# 改善箇所説明図

基準不適合発生箇所

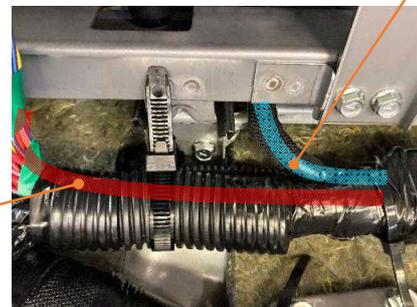
《誤配策状態》

《正規配策状態》

運転席左側に PDM (Power Distribution Module: ヒューズ&リレーボックス) を搭載した大型トラックにおいて、PDM の電源用プラス側配線が誤配索されているものがある。そのため、当該配線が PDM ブラケットとの干渉により損傷して短絡すると、最悪の場合、車両火災に至るおそれがある。

全車両、PDM の電源用プラス側配線の配索を点検し、誤配索されていた場合は正規状態に配索し直す。  
また、当該電線に損傷が認められた場合は補修する。

注：  は誤配索されていた場合に、正規状態に配索し直す部品を示す。
